Ofício Digital nº: 3953/2025

ENGENHARIA DE TRÂNSITO Setor de Projetos e Sinalização

Trata-se de solicitação formulada pelo Exmo. Vereador Professor Michel, que requer ao órgão municipal de trânsito a instalação de redutor de velocidade na Rua João do Patrocínio, próximo ao Centro Educacional Emanuel, Bairro Riviera Fluminense - Macaé

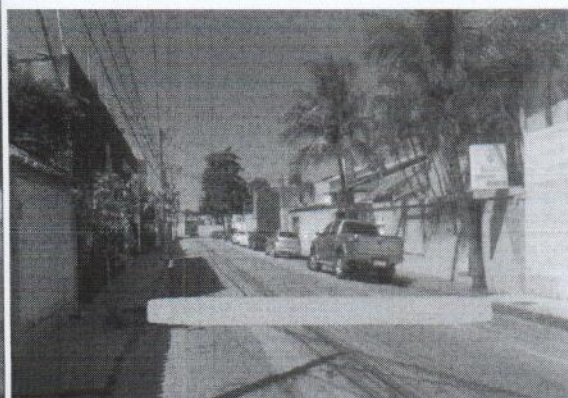
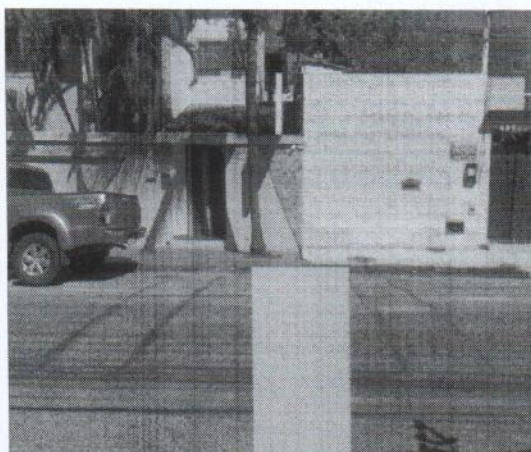
II - placa com o sinal de advertência A-18 - "Saliência ou Lombada", antes da ondulação transversal, colocada de acordo com os critérios estabelecidos pelo Manual Brasileiro de Sinalização de Trânsito - Volume II - Sinalização Vertical de Advertência, do CONTRAN

III - placa com o sinal de advertência A-18 - "Saliência ou Lombada" com seta de posição, colocada junto à ondulação, de acordo com os critérios estabelecidos pelo Manual Brasileiro de Sinalização de Trânsito - Volume II - Sinalização Vertical de Advertência, do CONTRAN,

IV - marcas oblíquas, inclinadas, no sentido horário, a 45° em relação à seção transversal da via, com largura mínima de 0,25m, pintadas na cor amarela e espaçadas de no máximo de 0,50 m, alternadamente, sobre o dispositivo
